COMMISSION ROYALE DES MONUMENTS ET DES SITES
KONINKLIJKE COMMISSIE VOOR MONUMENTEN EN LANDSCHAPPEN

BRUSSEL. Jubelpark (arch. Gédéon Bordiau)
(= Jubelpark beschermd als landschap ; Koninklijke Musea voor Kunst en Geschiedenis beschermd als geheel)
UNIEKE VERGUNNING : Restauratie van de gevels en het houtwerk van de vliegtuighal, die deel uitmaakt van het War Heritage Institute. Plaatsen van isolerende dubbele beglazing. Aanvraag van BSE – DPC van 28/11/2022 en analyse van de bijkomende informatie gevraagd op 14/12/2022, ontvangen op 01/03/2023.

Eensluidend advies van de KCML

FIG 1 : DETAIL_27_230130_2022_principe glas gevel D3_31 : integratie vacuümbeglazing – versie uit aanvraagdossier voorgelegd in december 2022

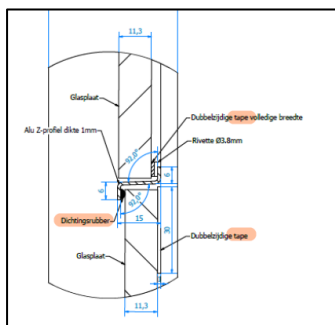
Voor wat de ontworpen toestand betreft, stemt het nieuwe detail (fig. 2a) niet overeen met het detail dat initieel werd voorgelegd (fig.1). Het is evenmin duidelijk of het hier om de snede van het stalen T-profiel gaat dan wel van de glasroede en met welke versie de mock-up overeenstemt of wat de uiteindelijke bedoeling van de bouwheer is.

De bijkomende informatie brengt dus geen duidelijkheid over de uiteindelijke wijze waarop de nieuwe beglazing precies wordt geïntegreerd in het schrijnwerk. De KCML herhaalt dan ook haar vraag om:

- 1° **nauwkeurige opmetingstekeningen voor te leggen van het bestaande schrijnwerk en de bestaande profielen ;**
- 2° **te verduidelijken op welke manier de integratie van de nieuwe beglazing zal gebeuren (welke versie?), welke aanpassingen dit exact zal vergen aan de bestaande profielen op het vlak van stabiliteit (opvangen overgewicht nieuwe beglazing?) en wat zal de visuele impact hiervan zal zijn (profielen aan te passen aan de dikte van de nieuwe beglazing?).**

Fig. 2a en 2b : detail en foto mockup uit : document 230113_230130_luchtvaarthal_bijkomende info_KCML

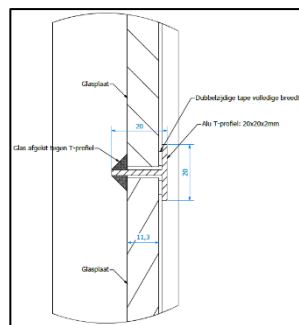
. Op de vraag van de KCML om het bestaande schrijnwerk te documenteren aan de hand van nauwkeurige opmetingstekeningen van de bestaande profielen werd geen afdoend antwoord gegeven. Er werd een nieuw (summier) detail van de nieuwe toestand aangeleverd en een foto van een mock-up, maar de details van het bestaande schrijnwerk ontbreken nog steeds.

Fig.3 – document 230113_230130_luchtvaarthal_bijkomende info_KCML p. 8

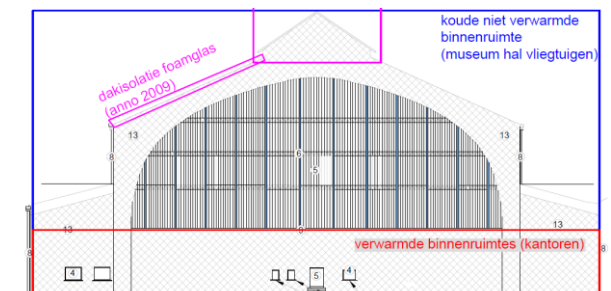
De KCML meent dat dit antwoord onvoldoende garanties biedt en niet aantoont dat de plaatsing van het performante glas, in het bijzonder in de noordgevel (D3) waar zich, achter de grote glaspartij, een onverwarmde ruimte bevindt, geen problemen van condensvorming op de stalen profielen en de aangrenzende muren zal teweegbrengen. Het bouwfysische evenwicht van de hal kan dus in de huidige stand van het dossier niet gewaarborgd worden. ***De KCML vraagt dan ook, door middel van een dauwpuntberekening, alsnog aan te tonen dat dit risico kan worden uitgesloten vooraleer die ingreep eventueel vergund kan worden.***

Daarnaast stelt de KCML zich vragen bij de voorgestelde gevelafwerking van het geïsoleerde geveldeel. Volgens de gevelopstand die bij het aanvullende dossier werd gevoegd (zie fig. 3) zal het onderste register van de noordgevel D3 na isolatie worden afgewerkt met identieke leien die volgens hetzelfde patroon worden geplaatst als de rest van de gevel ¹. Op de gevelopstand die in december 2022 aan de KCML werd voorgelegd was dit niet het geval. Aangezien er onvoldoende historische informatie kon teruggevonden worden om het nieuwe voorstel te staven, vindt de KCML het aangewezen om de leesbaarheid van de gevel en de 'hiërarchie' tussen de geveldelen te behouden. ***Hiertoe vraagt ze om het onderste register niet op identieke wijze te bekleden als het bovenste deel maar een gediversifieerde bekleding te voorzien, bijvoorbeeld zinken stroken of leien met een andere afmeting en/of op een andere wijze geplaatst.***

Fig. 4a en 4B : fotografische inventaris van de schadebeelden

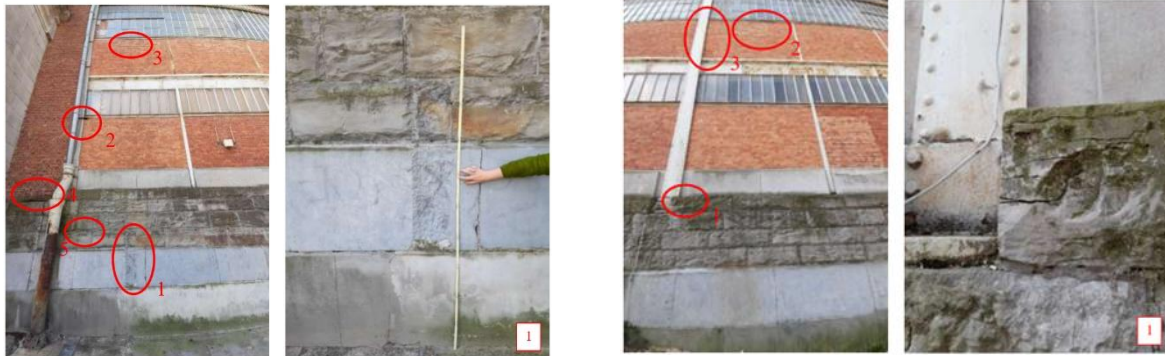
De KCML meent dat het schadebeeld te summier werd gedocumenteerd en dat de fotoreportage te veel ruimte laat voor interpretatie en dus ook voor (esthetische) vervanging waar dat mogelijk niet nodig is om bouwfysische redenen. Dit komt in het bijzonder tot uiting in de voorziene vervanging van Doornikse steen: de meetstaat voorziet in de vervanging van 26m³ Doornikse steen. Er wordt echter niet verduidelijkt op welke criteria men zich hiervoor baseert.

De KCML dringt er op aan om met de nodige omzichtigheid om te springen met de bestaande Doornikse kalksteen en enkel interventies/vervangingen uit te voeren die technisch nodig zijn.

Dezelfde principes moeten ook de eventuele vervanging van andere elementen onderbouwen. Zo kunnen de metalen structuren/elementen enkel worden vervangen indien er sprake is van een sectievermindering die de stabiliteit van de structuur of zijn verbindingen in het gedrang brengt. Vervanging van deze elementen dient gestaafd te worden door een stabiliteitsberekening die voor aanvang van de werken uitgevoerd en goedgekeurd moet worden.
